**Installation de stockage de déchets non
dangereux de Sainte Suzanne**

Mémoire en réponse à l'avis de la MRAE

**Avis délibéré de la Mission Régionale
d'Autorité environnementale
de La Réunion
sur le projet de création d'une nouvelle installation
de stockage de déchets non dangereux (ISDND)
sur la commune de Sainte-Suzanne**

n°MRAe 2022APREU2

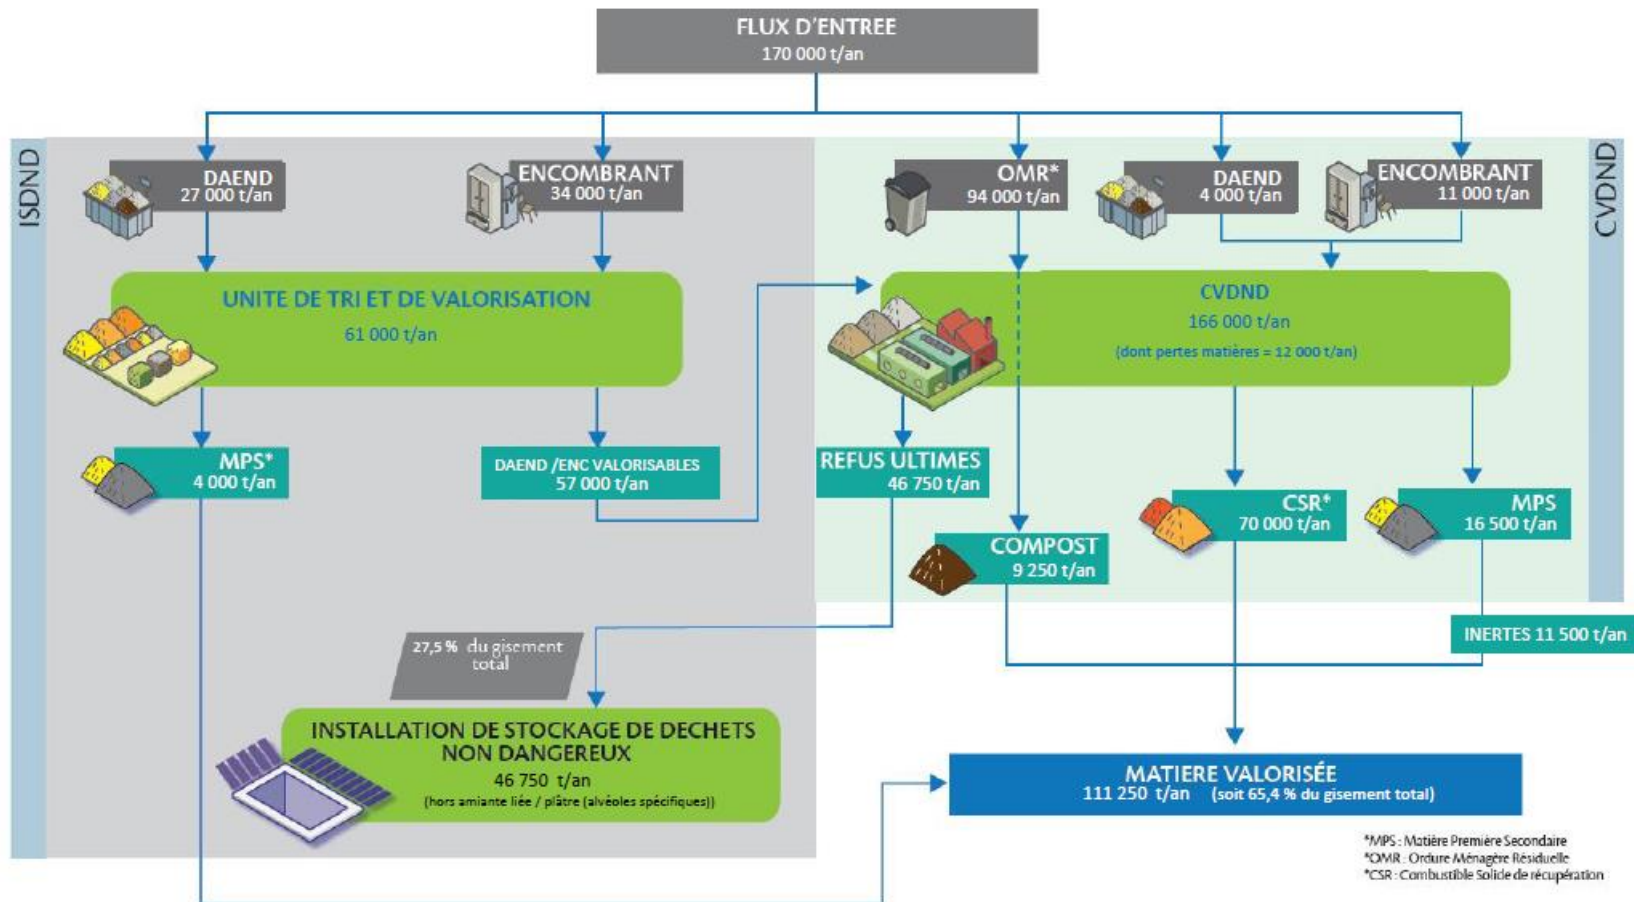
Il est relevé que le CVDND est une source d'émanations olfactives importantes, ce qui pose question sur la mise en œuvre du plan de contrôle des biofiltres du système de traitement de l'air vicié et la pertinence des mesures prises pour remédier aux odeurs générées. Des dispositions s'avèrent d'autant plus indispensables que la majorité des émissions de poussières qui se diffusent vers les zones habitées proviennent de ces biofiltres⁵⁹.

Réponse 10 du pétitionnaire

Les modalités de gestion envisagées sur les futurs casiers seront les mêmes que celles-déjà mises en œuvre sur les casiers en cours d'exploitation à savoir :
